Le osservazioni del Coordinamento dal Basso al progetto di fattibilità tecnico-economica della Ciclovía dell'Acquedotto Pugliese

Documento redatto dagli aderenti al comitato nel Dicembre 2019

Tracciato ufficiale di progetto – Tracciato Cicloesplorazione 2016 – Tracciato condotta

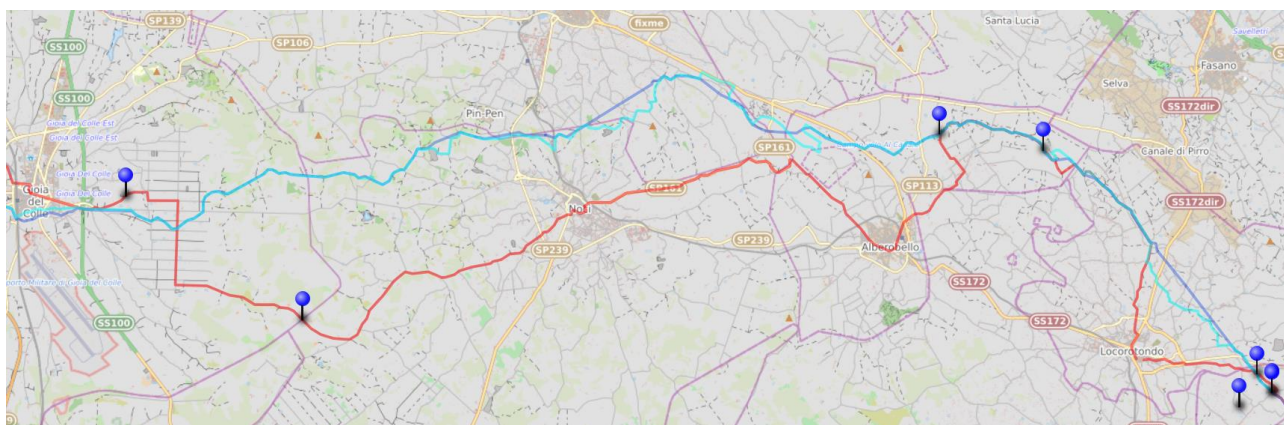
CONNESSIONI ASSENTI A NORD: Dall'analisi delle tavole progettuali emerge la totale assenza di connessioni con alcuni fondamentali attrattori: sorprendentemente non è stata prevista una breve diramazione per connettere il sito UNESCO di Castel del Monte e, in Valle d'Itria, il tracciato segue pedissequamente l'andamento della condotta per riconnettere alcuni brevi tratti di pista di servizio – necessitando quindi di interventi di esproprio e costruzione ex-novo - ma saltando completamente il passaggio dai centri urbani di Noci, Alberobello - altro sito UNESCO - e Locorotondo. Inoltre viene del tutto ignorata l'intermodalità omettendo i collegamenti con le stazioni ferroviarie di Ruvo di Puglia, Gioia del Colle e con le tre importanti località già citate. Un approccio diametralmente opposto a quello del tronco sud che invece sfrutta molte strade a basso traffico già esistenti.

3. **Ridisegnare le necessarie connessioni** con i principali attrattori e con i nodi di interscambio della rete dei trasporti (stazioni e fermate del trasporto pubblico e dei servizi a lunga percorrenza).
